汚染水対策スケジュール (1/2)

滞留水一時貯留タンク設備の設置について

1. セシウム吸着塔一時保管施設（第三施設）増設

3. 実施計画の変更案

滞留水一時貯留タンク設備

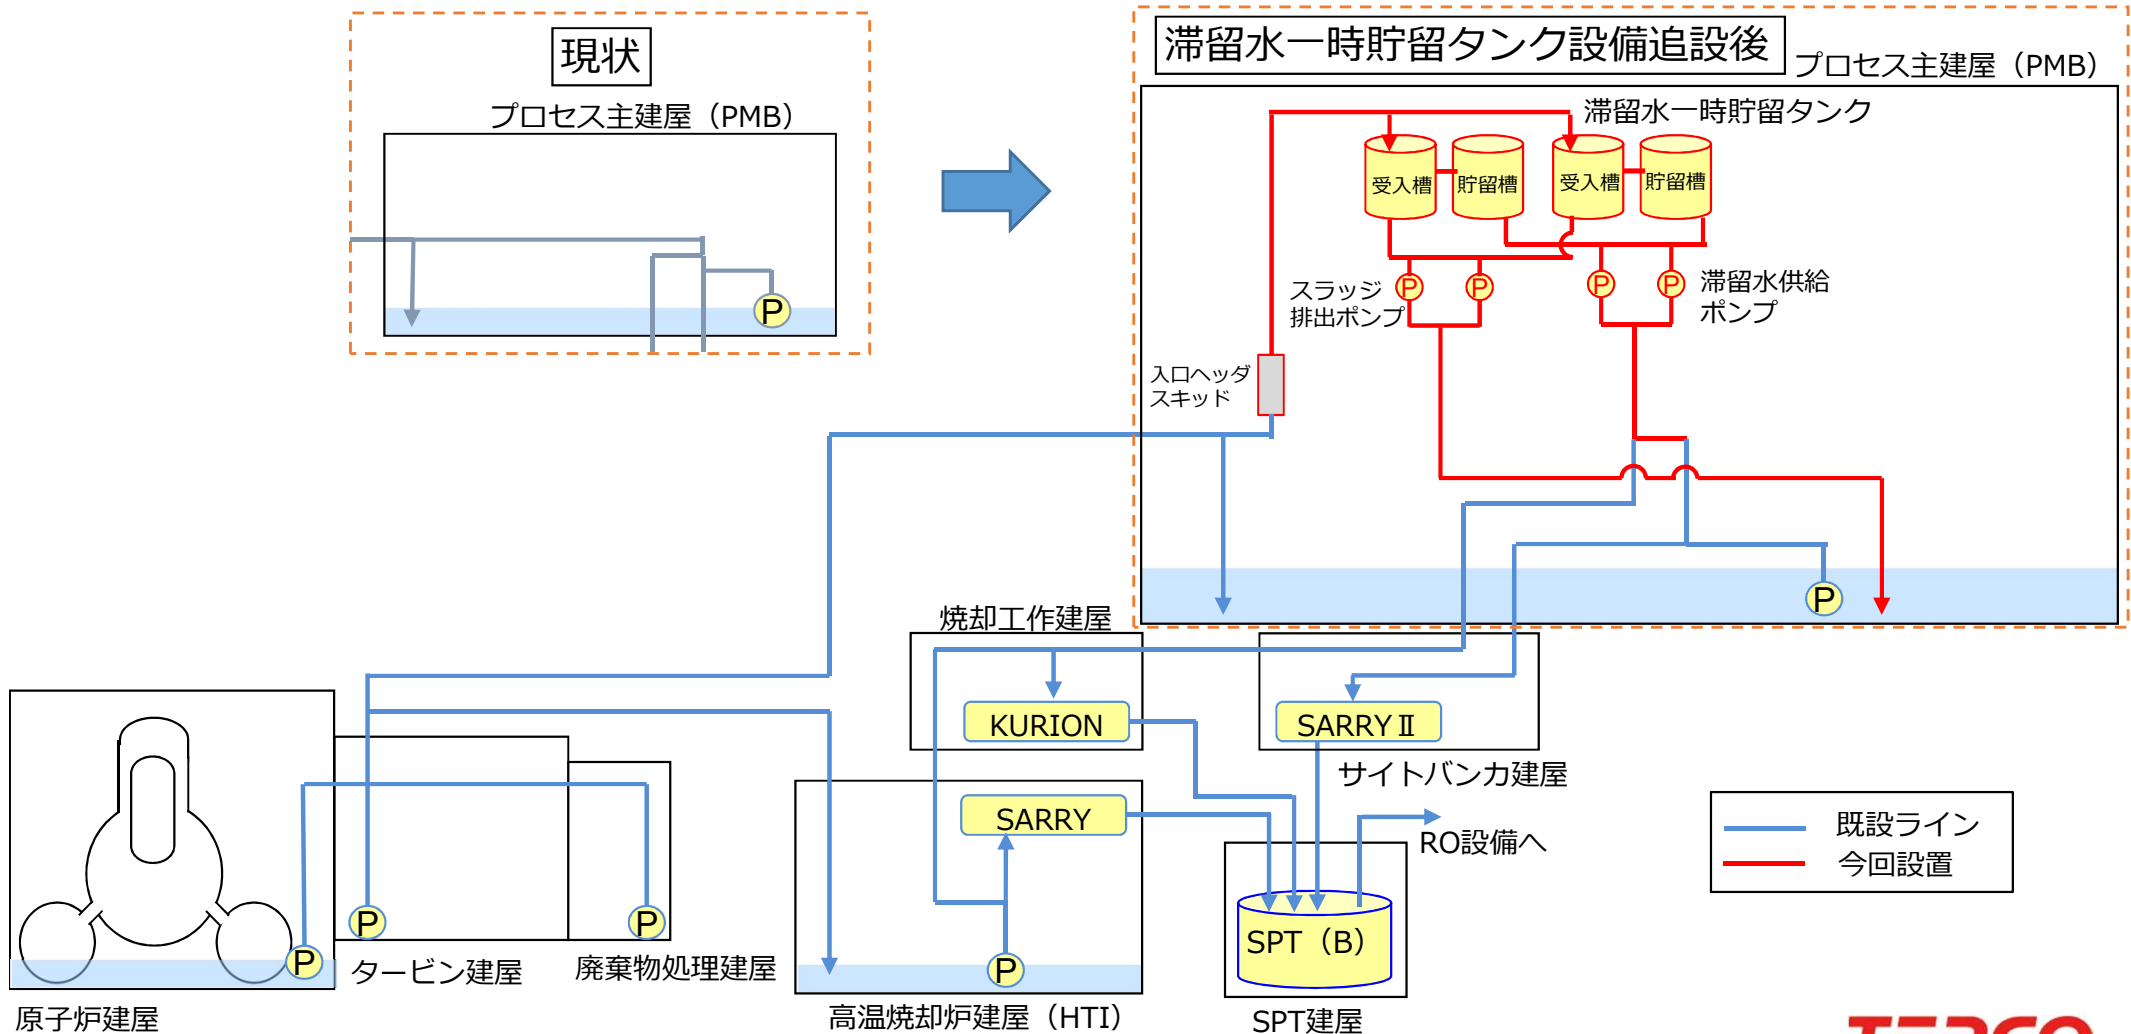
- 滞留水一時貯留タンク設備は既設水処理設備系統のうち、滞留水移送設備と処理装置【SARRY, SARRY II, KURION】の間の系統の改造により主要な機器はプロセス主建屋4階に追加設置する。設備の構成は以下の通り。

- ・ 滞留水一時貯留タンク（受入槽，貯留槽）：1 - 4号機滞留水の受入，一時貯留
- ・ 滞留水供給ポンプ：貯留した滞留水の処理装置への移送
- ・ スラッジ排出ポンプ：受入槽に沈降したスラッジの移送

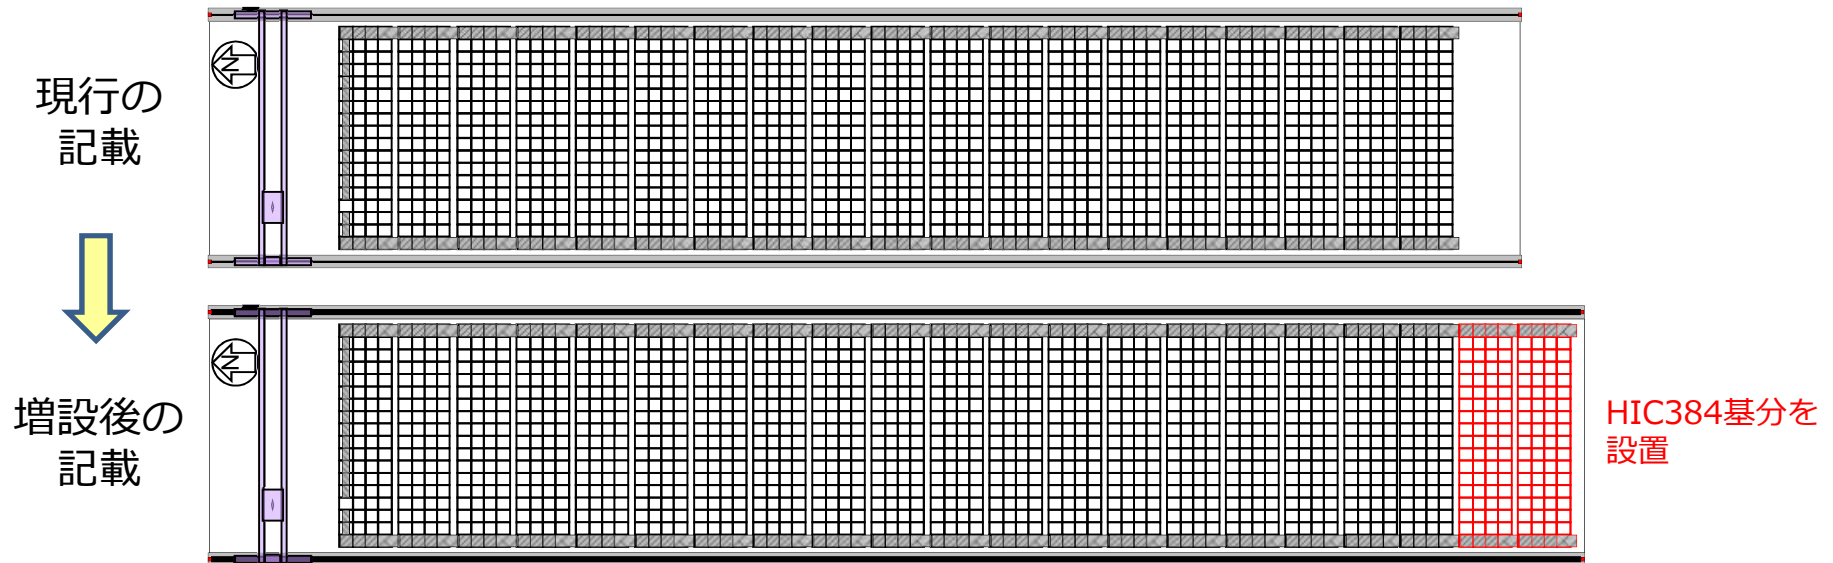
- 多核種除去設備及び増設多核種除去設備の沈殿処理生成物及び使用済吸着材を収容した高性能容器（以下、H I C）は、使用済セシウム吸着塔一時保管施設（第二／第三施設）に一時保管している。
- 使用済セシウム吸着塔一時保管施設（第三施設）に、ALPSの安定運転に資する事を目的として、HIC格納用ボックスカルバート384基分を増設しHIC保管容量を確保する。
- 第三施設増設により、H I C保管容量は合計4768基となる。
（第二施設：736基／第三施設：4032基）

添付資料－14

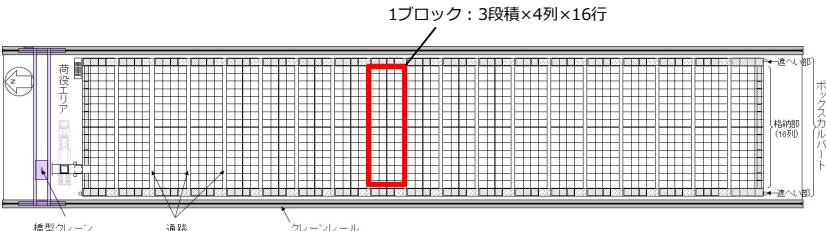
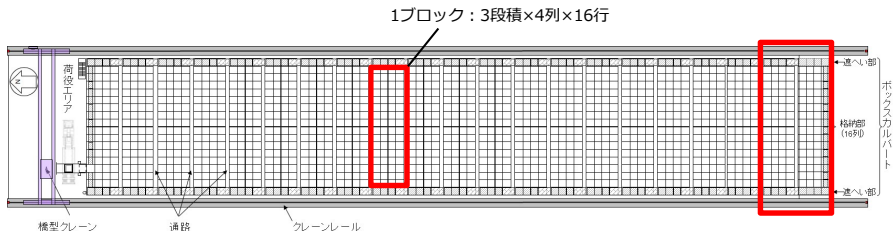
変更前	変更後
<p style="text-align: right;">添付資料－14</p> <p style="text-align: center;">使用済セシウム吸着塔一時保管施設（第三施設）</p> <p>（中略）</p> <p>2.基本設計 2.1設計概要</p> <p>本施設はHICを取扱うための橋形クレーン、遮へい機能を有する蓋付きコンクリート製ボックスカルバート等により構成し、本施設におけるHICの貯蔵体数は3648基（3段積×4列×16行×19ブロック）とする（図1）。</p> <p>（中略）</p>  <p style="text-align: center;">図1 第三施設概要</p>	<p style="text-align: right;">添付資料－14</p> <p style="text-align: center;">使用済セシウム吸着塔一時保管施設（第三施設）</p> <p>（中略）</p> <p>2.基本設計 2.1設計概要</p> <p>本施設はHICを取扱うための橋形クレーン、遮へい機能を有する蓋付きコンクリート製ボックスカルバート等により構成し、本施設におけるHICの貯蔵体数は4032基（3段積×4列×16行×21ブロック）とする（図1）。</p> <p>（中略）</p>  <p style="text-align: center;">図1 第三施設概要</p>
